會議名稱：『金沙溪流域水環境改善工程計畫(第一期)工程』工作會議

開會事由：召開「金沙溪流域水環境改善(第一期)」基本及細部設計成果審查會議

會議名稱：『金沙溪流域水環境改善計畫(第一期)』基本、細部設計成果  
審查會議

図 2.2-29h 各魚道詳細図 (2) [二次製品魚道ブロック]

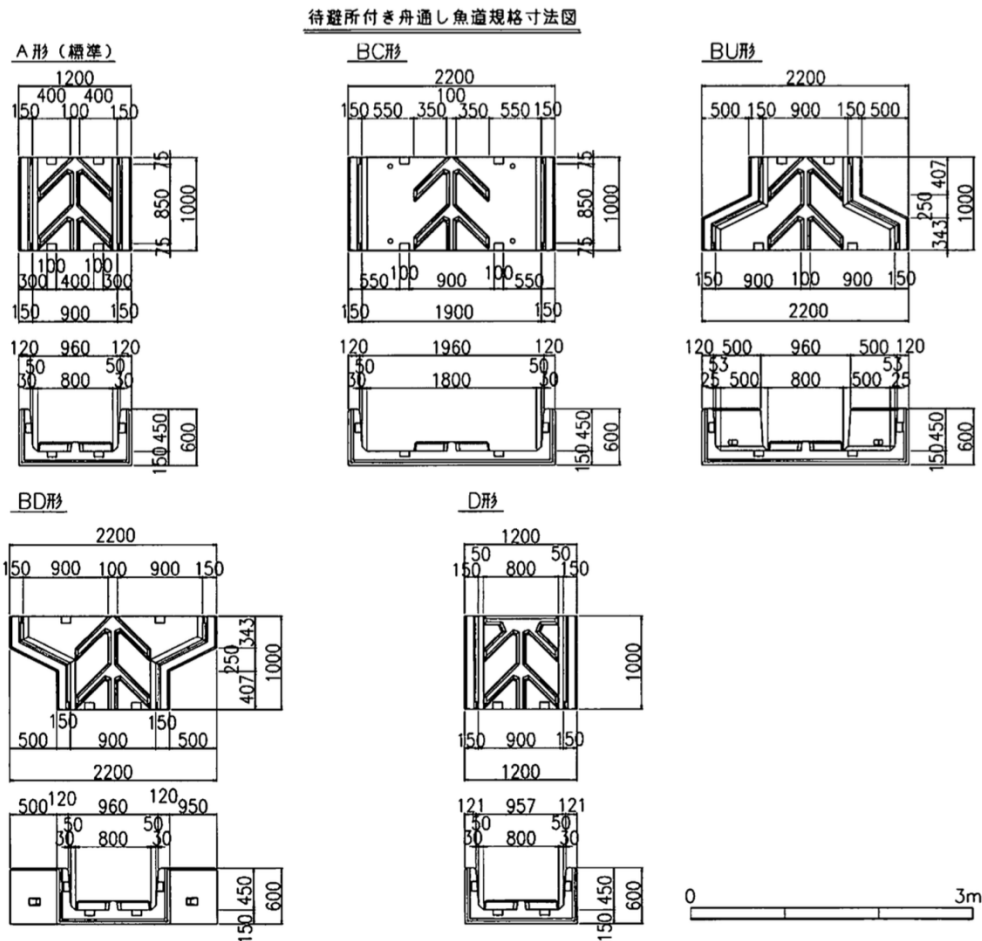
- 四、0K+680(攔水堰(2))如果主堰中心部已經設計可以敲至 EL=4.0m (加上魚道設計缺口可降低高程至 EL=3.75m)，副堰現有堰頂為 EL=3.54m，則這一段落差僅 0.46m (如可增加魚道缺口，則僅 0.21m 落差而已)，並不需要做任何的魚道。
- 五、只要把既有的錯誤魚道敲除，同時保留魚道缺口(D 0.25 \*W 1.5m)即可。
- 六、攔水堰(2)副堰堰頂與下游水面落差如果不超過 0.5m 的時候，只要在下游端不要拋石 (保留沖刷潭)，則也可以不用設置魚道。只需要在副堰中心部敲出一個一樣的魚道缺口(D 0.25 \*W 1.5m)即可。
- 七、本計畫設計所參考的魚骨型魚道(p3-15)的配置基本上並不正確，同時結構也顯得粗糙。請參考後附所提供的設計圖。同時可以考慮採用預鑄的方式，未來可以用在其他的案例之上。
- 八、魚道的入口段必須要檢算其水面形，以確保不會有過大落差產生，因此其延伸長度就必須要再詳細計算。
- 九、柳枝工設計段，未來如果無法排乾河道積水，則施工段的擋水圍堰費用可能相當可觀，需再做檢討。
- 十、A18 柳之工→柳枝工
- 十一、砌石護案既已設計背填級配濾層，何須再設計洩水器 (管)？如果要能夠更安全起見，亦可以增鋪一層不織布。
